Høringssvar vedr. lokalplanforslag Ørestad Nord tillæg 6

Amager Vest Lokaludvalg takker for at blive hørt vedr. tillæg nr. 6 til lokalplan nr. 301 "Ørestad Nord".

Sagsnr.
2017-0233316

1. Bilag Alternativt forslag fra Opland Landskabsarkitekter Diagram

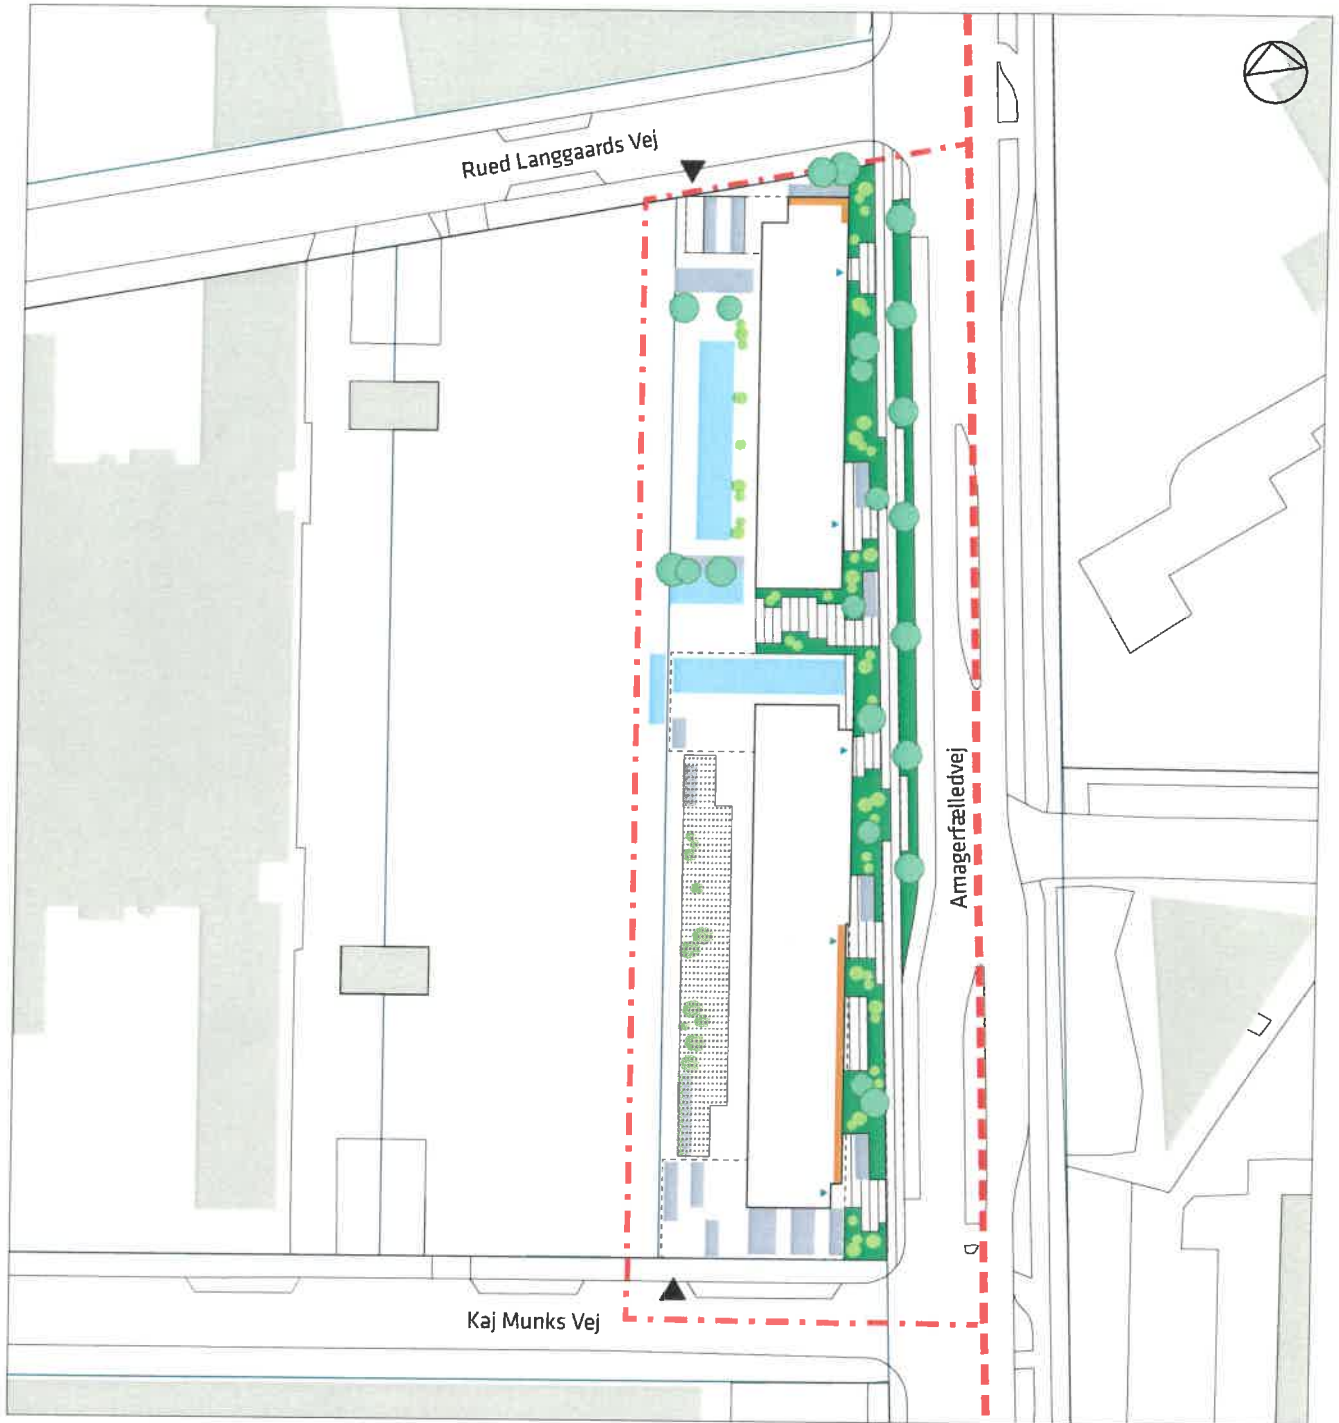
Her er det stadig Lokaludvalgets opfattelse, at der ca. midtvejs i facaden mod Amagerfælledvej skal etableres et åbent areal for indblik til IT Universitetet. Dette var også tanken i den oprindelige lokalplan. Med dette indblik får bygningen tilført en arkitektonisk kvalitet, så indtrykket af en større etagebygning med massiv, tung teglfacade lettes.

Det er stadig Lokaludvalgets opfattelse, at bygningerne skal trækkes 11-12 meter tilbage på grunden i forhold til Amager Fælledvej. Herved skabes der plads til etableringen af et grønt bælte. Lokaludvalget stiller derved ændringsforslag vedr. kantzonen og beplantning, se medsendte bilag med visualiseringer af en alternativ løsning, som Opland Landskabsarkitekter har udarbejdet i samarbejde med Lokaludvalget.

Lokaludvalget ønsker at bevare og understøtte Amagerfælledvej som en grøn indfaldsvej fra Syd, ved Grønjordsvej til Sundbybebyggelserne ved Njalsgade i Nord. En løsning med en brudt facade samt en kantzone med et grønt bælte – med beplantning af træer og buske – vil være en naturlig og landskabelig meget harmonisk forlængelse af beplantningen, der allerede eksisterer.

En grøn kantzone med et beplantet bælte på 11-12 meter ud for det planlagte boligbyggeri vil tillige kunne indrettes til nedsivning af overfladevand.

Hvis bebyggelsen trækkes tilbage på grunden, vil der blive mulighed for, at de studerende har et sted at parkere deres cykler. Med den nuværende løsning vil cyklerne med stor sandsynlighed blive parkeret på fortovet foran bygningen til gene for de gående.
